**Pièce 17 - Porté A Connaissance_2025-
Passage à 8 machines**

Projet de Parc Eolien Plaine de Champagne I

Septembre 2025

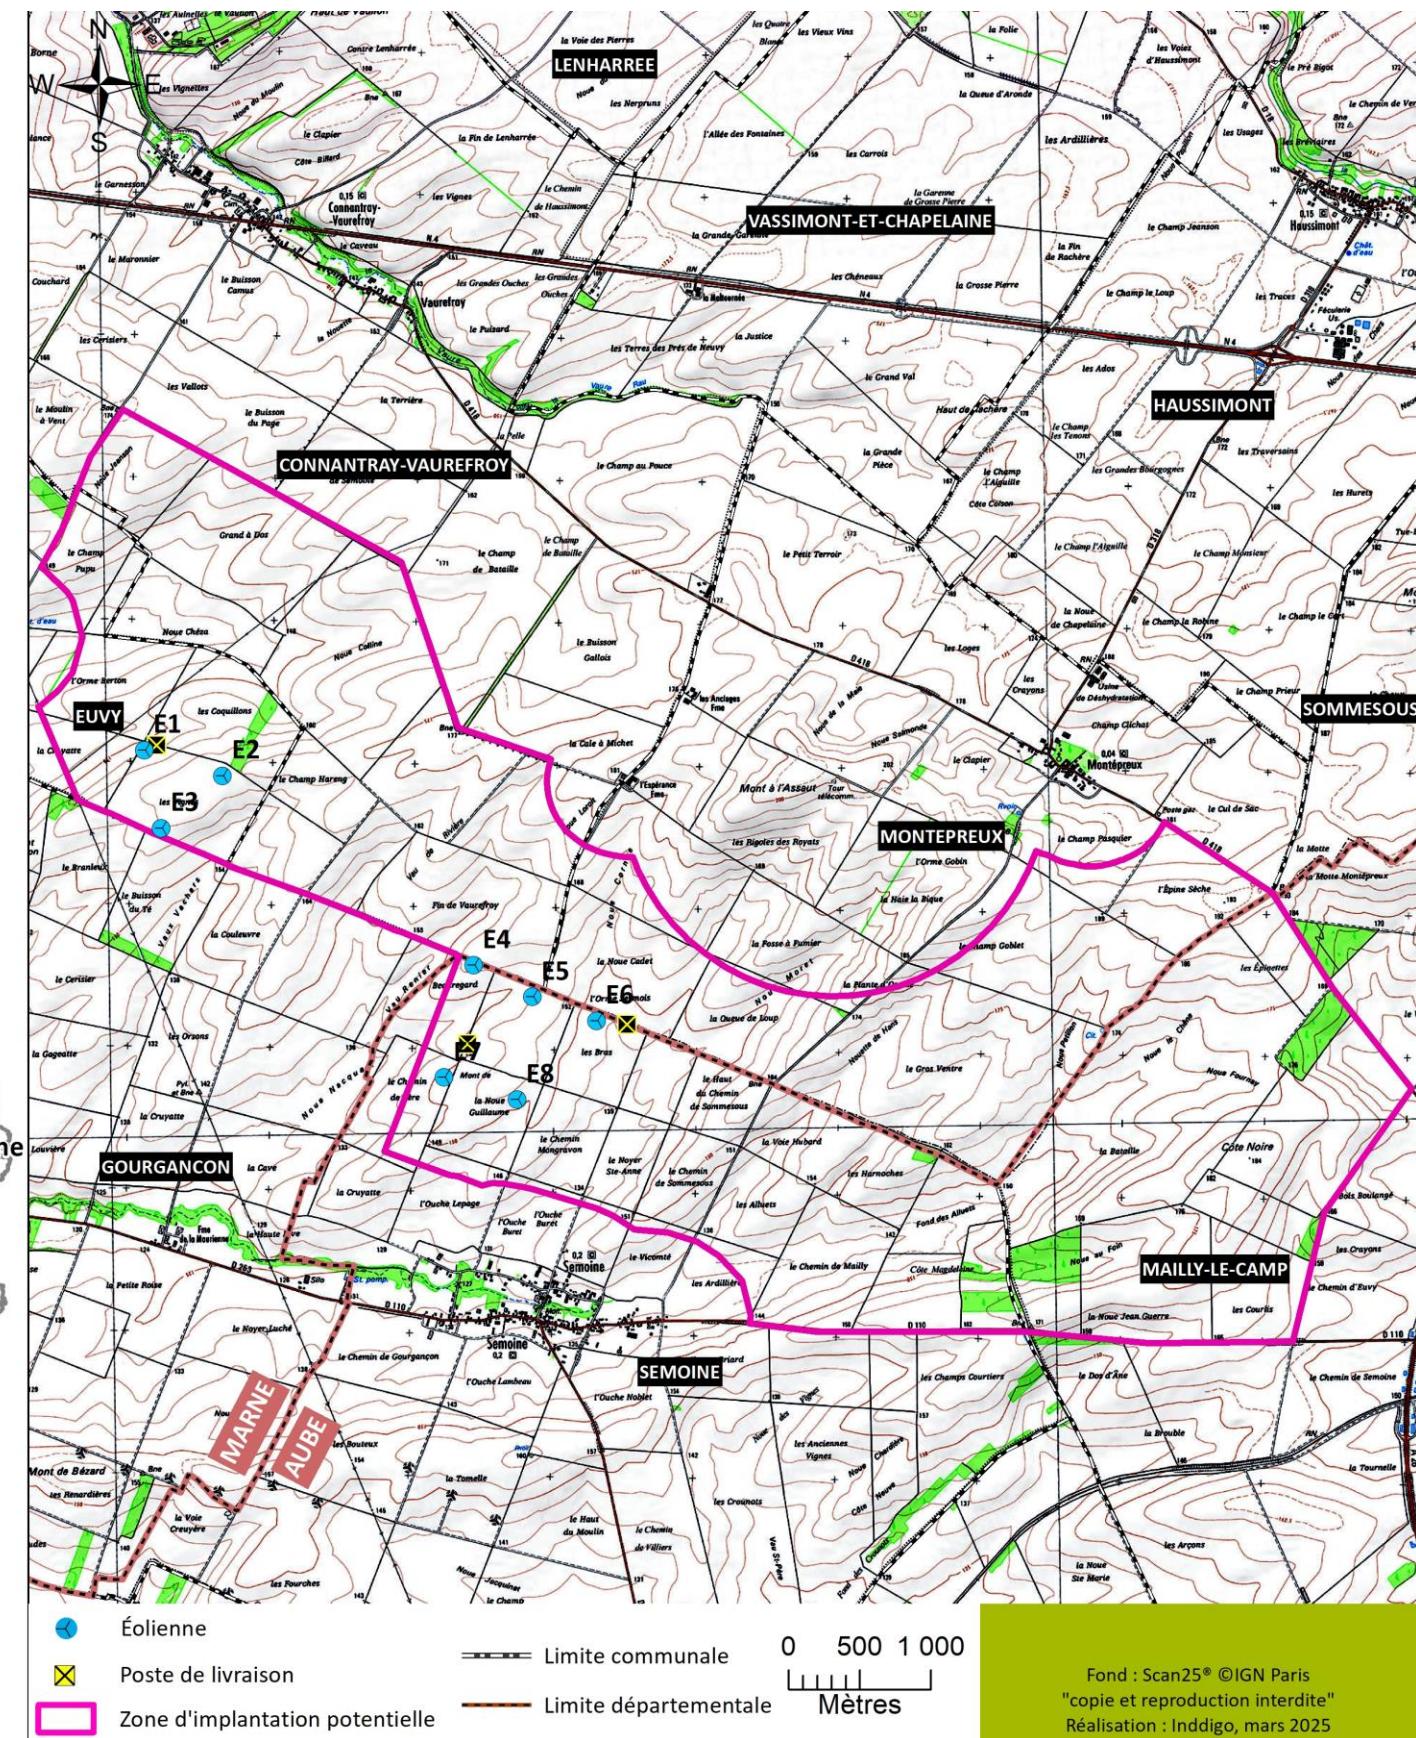
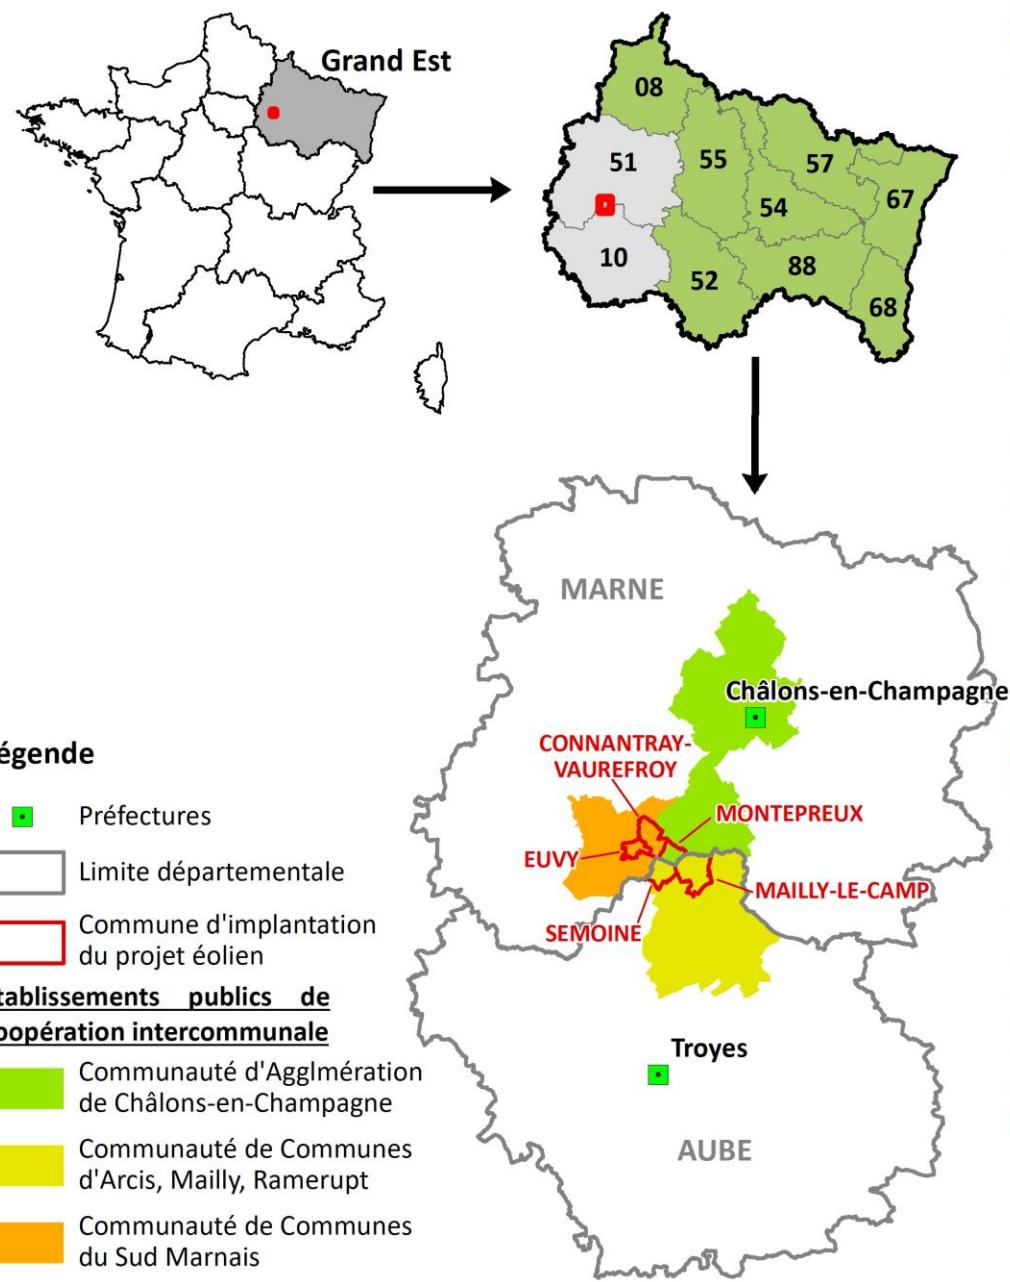
La modification du projet consiste à supprimer les éoliennes E9 et E10 ainsi que leurs aménagements associés des parcelles ZO/5, ZO/10 et ZY/11, sur les communes de Mailly-le-Camp (10) et Montépreux (51).

La suppression des deux éoliennes E9 et E10 permet de ramener le projet à des emprises en phase de construction de l'ordre de 4,6 ha (contre 5,8 ha initialement) et de l'ordre de 2,5 ha en phase construction (contre initialement 3,4 ha).

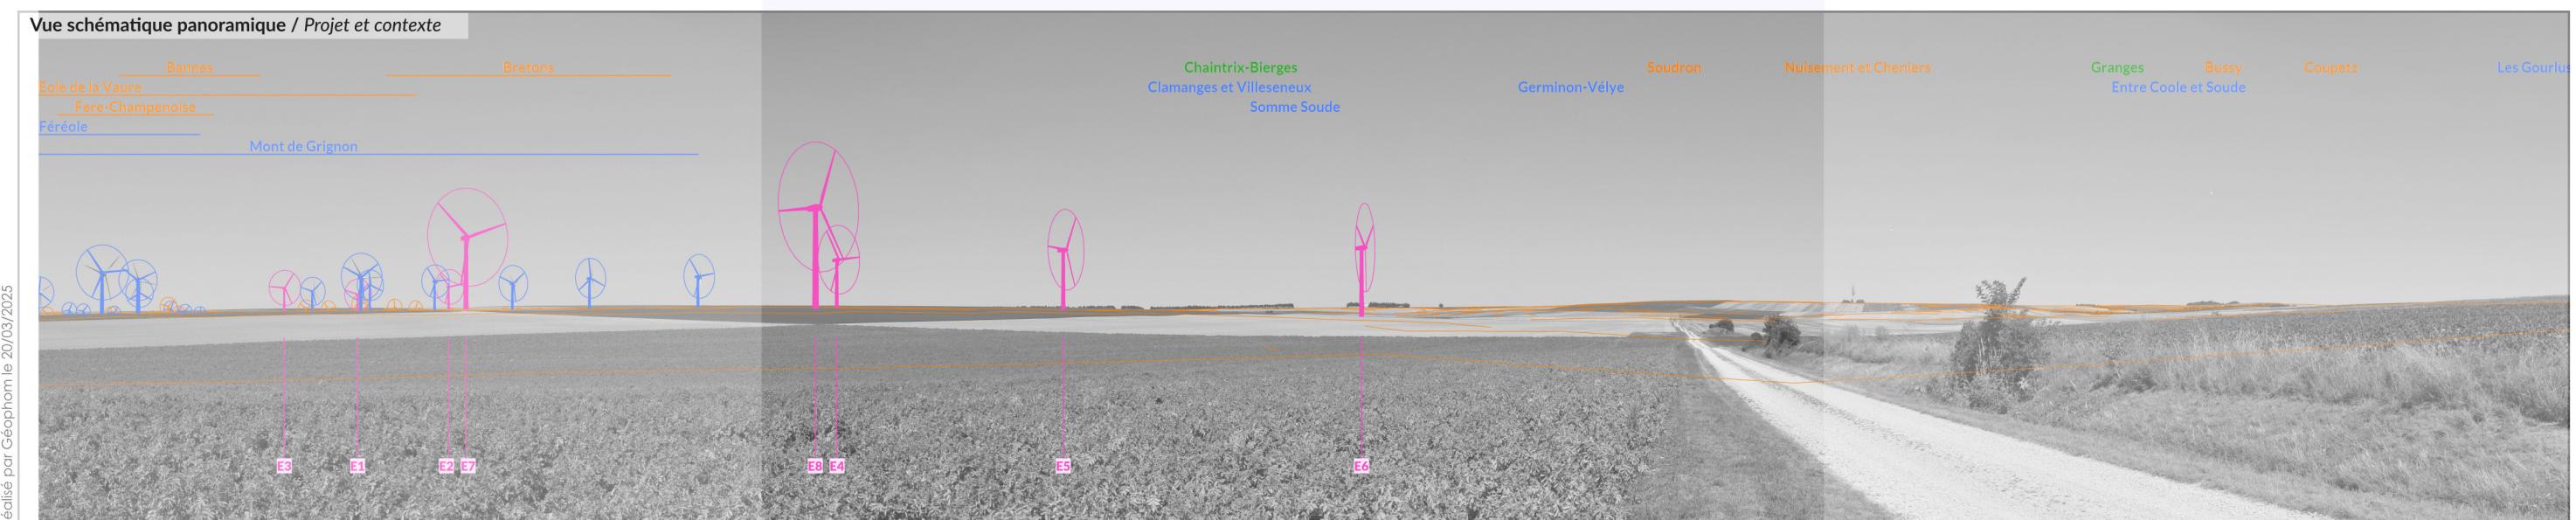
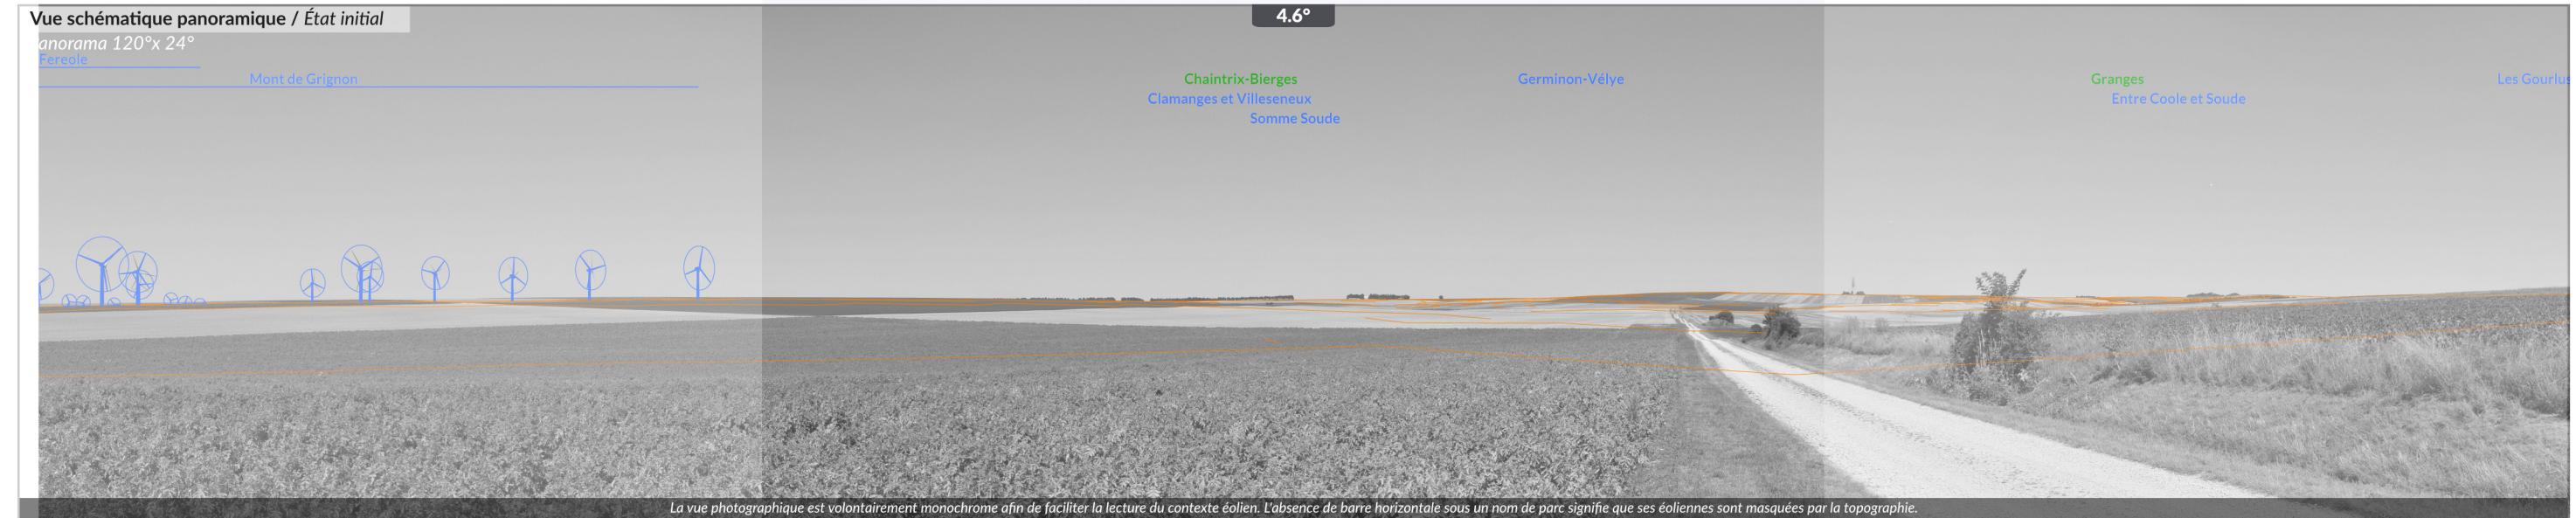
Depuis le nord de Semoine, les éoliennes de la Plaine de Champagne 2 prédominent visuellement du fait de leur proximité au point de vue, celles-ci étant distantes d'un peu plus d'1 km.

Les éoliennes de la Plaine de Champagne 1 (E1, E2 et E3) sont perceptibles à l'arrière-plan, dans le même angle du champ visuel, avec une prégnance fortement limitée par leur éloignement de plus de 4 km et par le contexte éolien dense au sein duquel elles s'insèrent.

Depuis l'Espérance (commune de Montépreux)

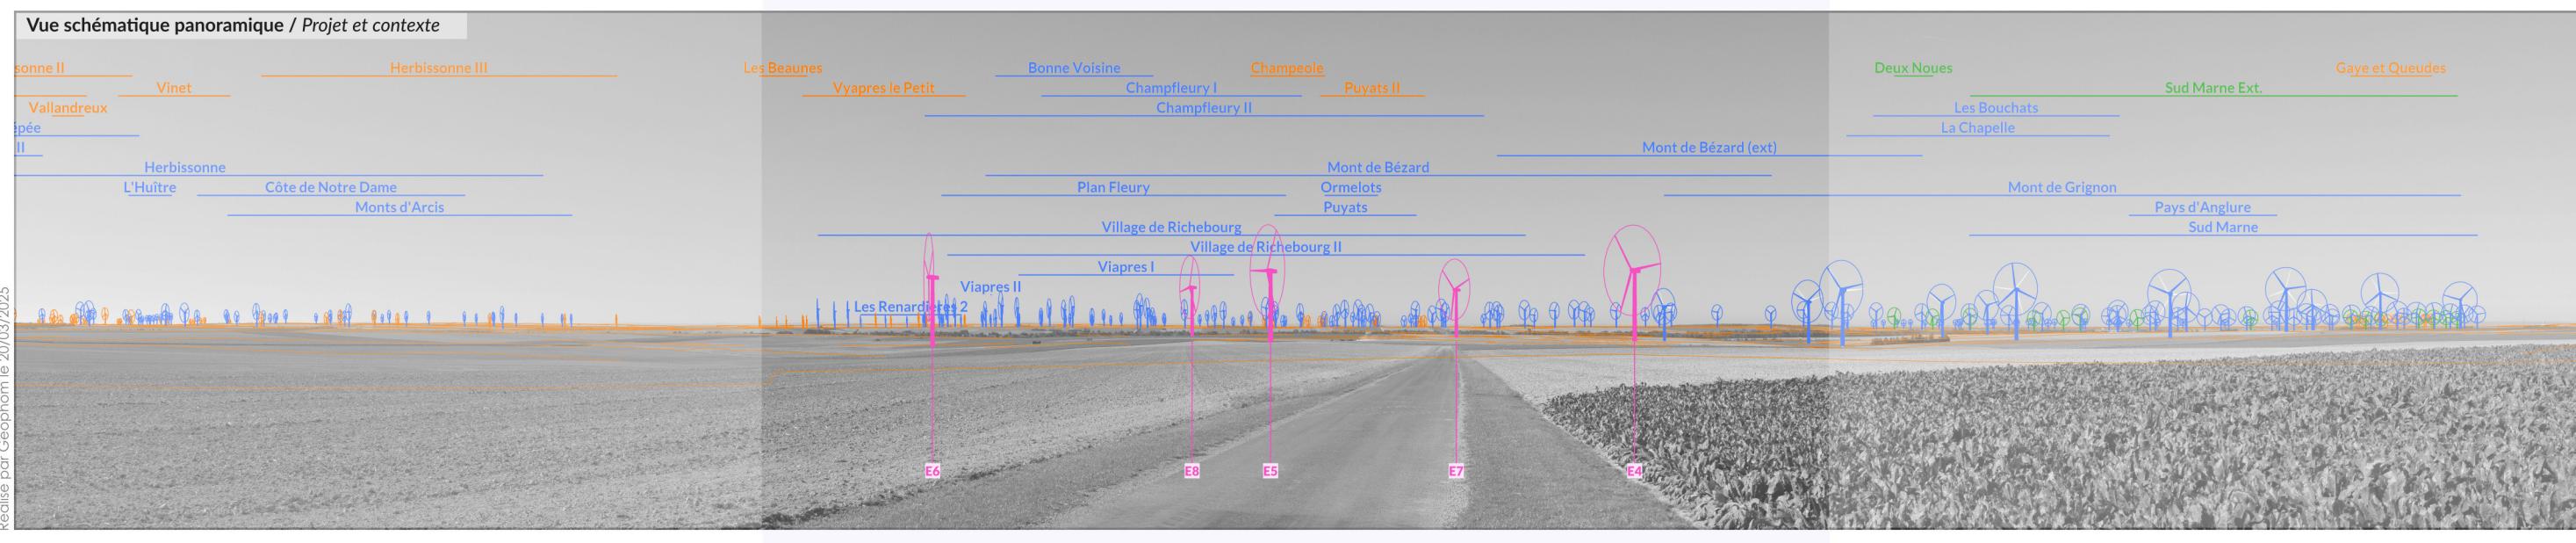
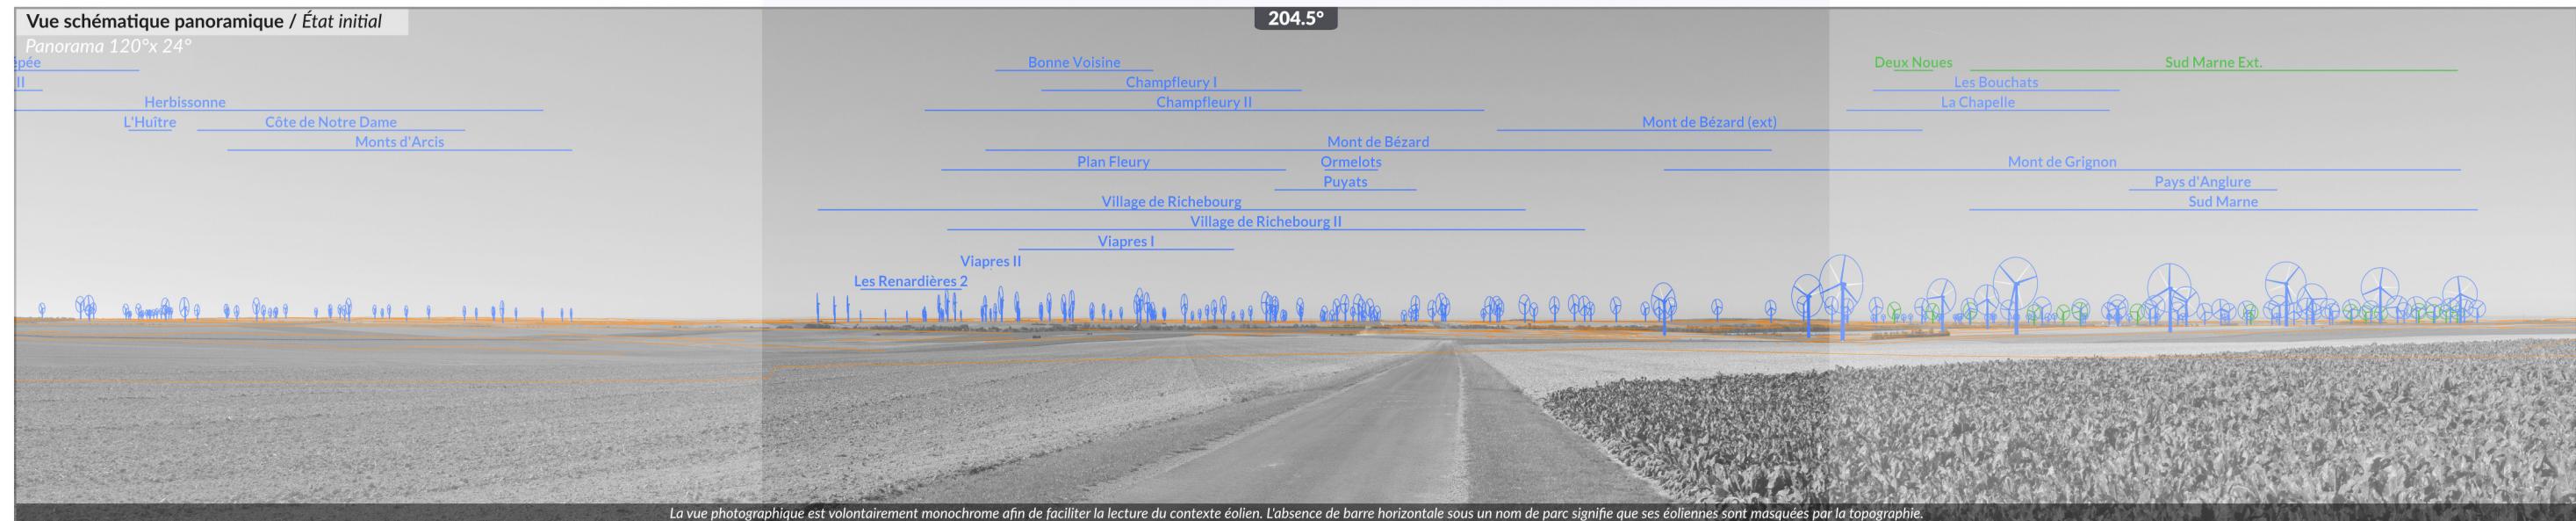
Dans la nouvelle version du projet global, ce dernier n'occupe plus que 2 angles juxtaposés du champ visuel, après suppression des éoliennes E9 et E10.

La suppression de ces deux éoliennes n'a que peu d'incidence depuis ce point de vue, leur présence étant globalement « noyée » dans le reste du contexte éolien qu'elles venaient densifier.
